三相モータの生産拠点変更および新規仕込生産化のお知らせ

発行 日付	2014年10月	件 名	三相モータの生産拠点変更のお知らせ	三菱電機株式会社名古屋製作所 〒461-8670 名古屋市東区矢田南5-1-14 Tel (052) 721-2111大代表
----------	----------	--------	-------------------	--

(1) 本体

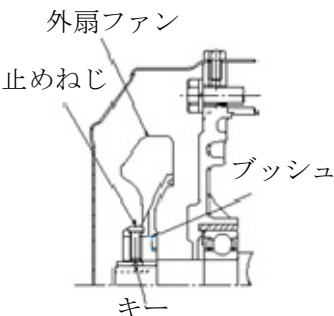
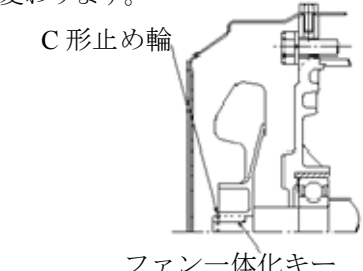
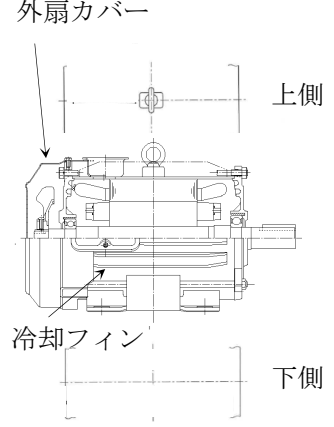
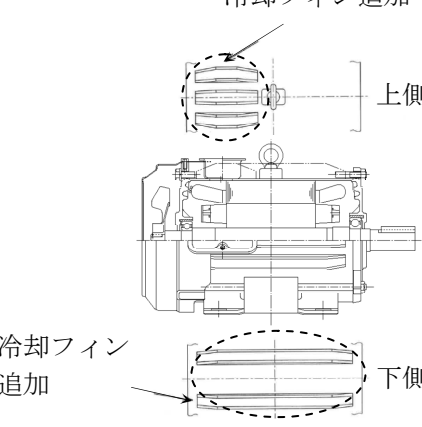
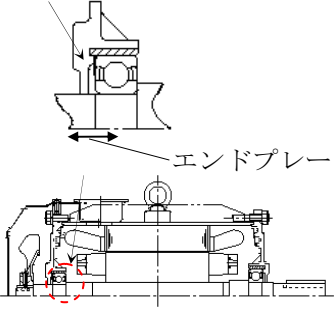
対象	項目	変更前	変更後	備考
100L 機種 (No. 9, 15)	外扇 ファン		<p>外扇ファンの形状、およびブッシュ・キー方式からファン・キー一体構造に変わります。</p> 	<p>部品手配時は製造番号も併せてご連絡ください。 (従来外扇ファンとの取付互換性はありません)</p>
100L 機種 (No. 9, 15)	外扇 カバー 冷却 フィン		<p>外扇カバーの形状および冷却フィンの枚数が変わります。</p> 	
SF-PR 及び SF-PRO の 100L 機種 (No. 15)	エンド プレー		<p>SF-PR、SF-PRO で軸を共用化するため軸寸法が変わり、エンドプレーが小さくなります。 SF-PRO はエンドプレー調整座金が無くなります</p> 	<p>エンドプレーとは軸の水平方向の遊び量を示します。 軸寸法は内部のみ変更となり、外形寸法の変更はありません。</p>
SF-PRO の 80M,90L 機 種 (No.10,11, 12,13,14)	端カバ ー		<p>端カバーの内径及び厚みが変わります。</p>	<p>従来端カバーと取付互換性があり、保護性能も変わりません。</p>
